Watertoetsdocument 18 juni 2008

Waterschap Hunze en Aa's

gemeente Menterwolde

bestemmingsplan Bedrijventerrein Railservice Centrum
Groningen

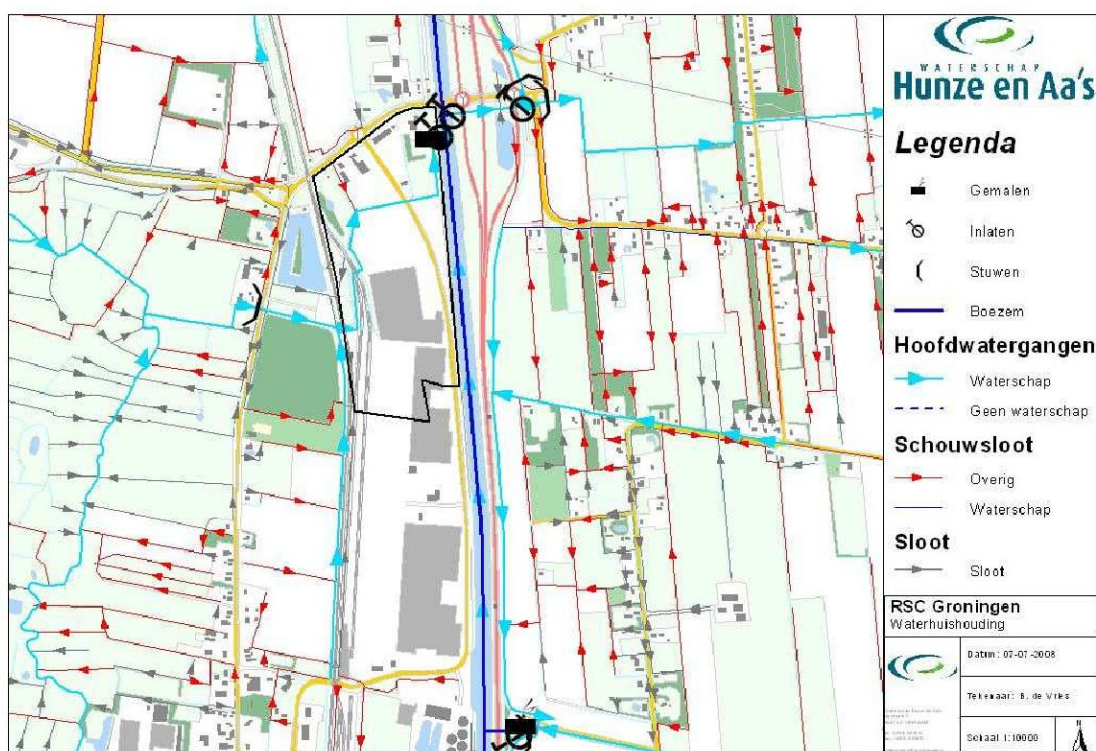
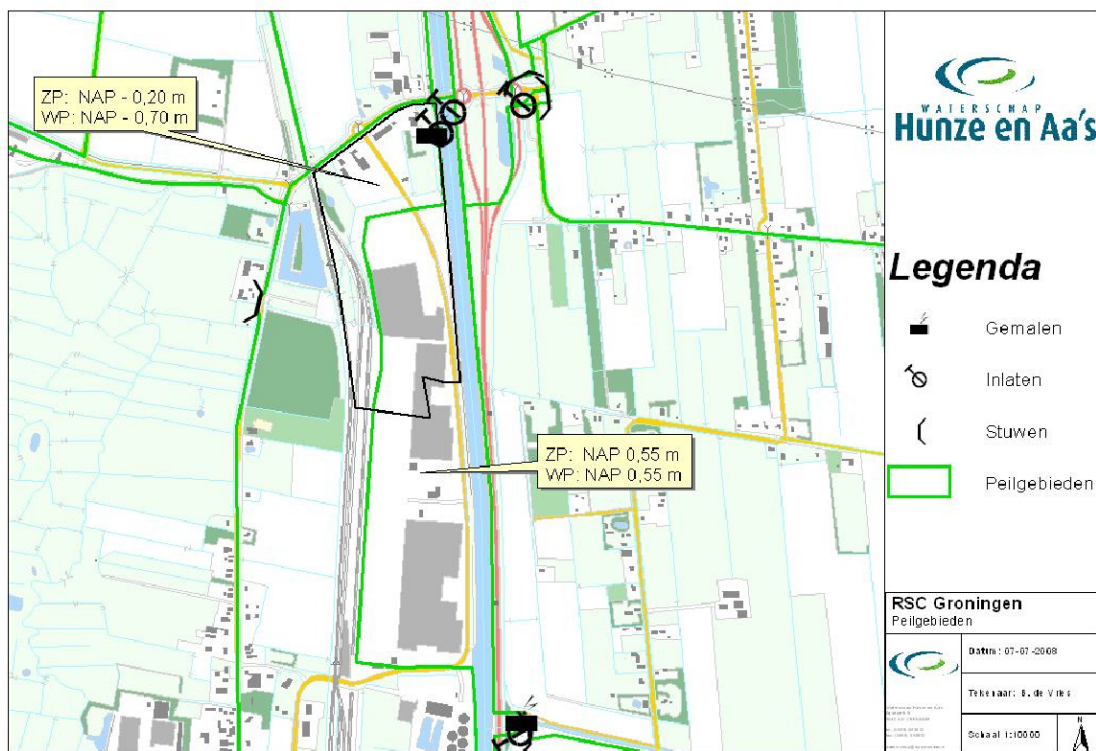
Het plangebied ligt deels in peilgebied Egypteneinde en deels in peilgebied Eemskanaal-Dollardboezem. Peilgebied Egypteneinde heeft een zomerpeil van NAP – 0.20 m en een winterpeil van NAP – 0.70 m. Peilgebied Eemskanaal- Dollardboezem heeft een zomer- en winterpeil van NAP 0.55 m.

Door het plangebied stroomt een hoofdwatgang. Het gemaal Egypteneinde pompt het water uit de hoofdwatgang op het A.G. Wildervanckkanaal, dat deel uitmaakt van de boezem. Vanuit het A.G. Wildervanckkanaal stroomt het water in het Winschoterdiep. Via stuw "de Bult" stroomt het water van het Winschoterdiep in de Westerwoldsche Aa. Uiteindelijk wordt het water bij Nieuwe Statenzijl op de Dollard geloosd.

Op de plankaart behorende bij het concept voorontwerp-bestemmingsplan Bedrijventerrein Rail Service Centrum Groningen is de hoofdwatgang die door het plangebied loopt niet aangegeven (de ligging van de hoofdwatgang is te zien op de kaart "Waterhuishouding" op p. 4). Deze hoofdwatgang dient de bestemming "water" te krijgen. Ook valt op dat op de plankaart de hoofdwatgang wordt doorsneden door bouwblokken. De hoofdwatgang is van groot belang voor de afwatering van het achterliggende gebied en moet daarom verankerd worden in het bestemmingplan, met de bestemming "water". Daarnaast moet rekening worden gehouden met onderhoudsstroken, deels éénzijdig en deels tweezijdig. Een onderhoudsstrook bestaat uit een maaipad van 3 meter breed, met daarnaast een obstakelvrije zone van 2 meter breed.

Grondwater:

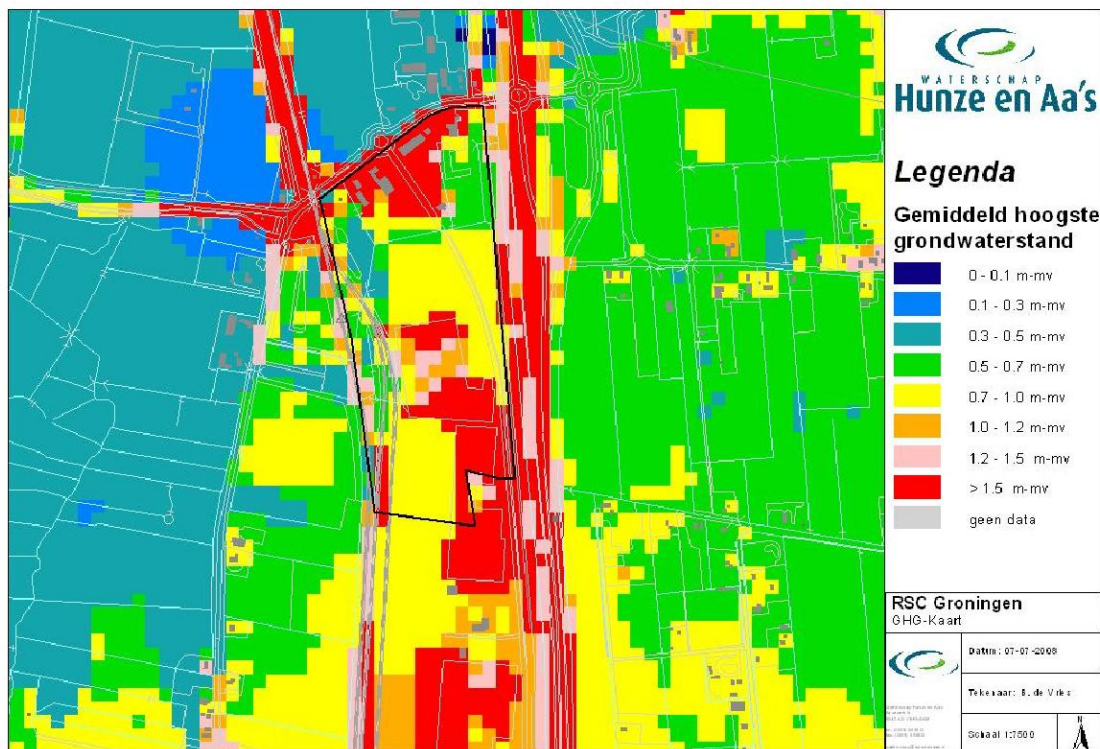
De gemiddelde hoogste grondwaterstand (GHG) is in het grootste deel van het plangebied relatief laag. Echter op bepaalde plekken is de GHG hoger, tot ongeveer 0,3 m beneden maaiveld. Bij nieuwbouw moet hiermee rekening worden gehouden en dienen eventueel maatregelen te worden genomen, bijvoorbeeld ophoging van het terrein. Onderstaande kaart

geeft de GHG in het plangebied weer.
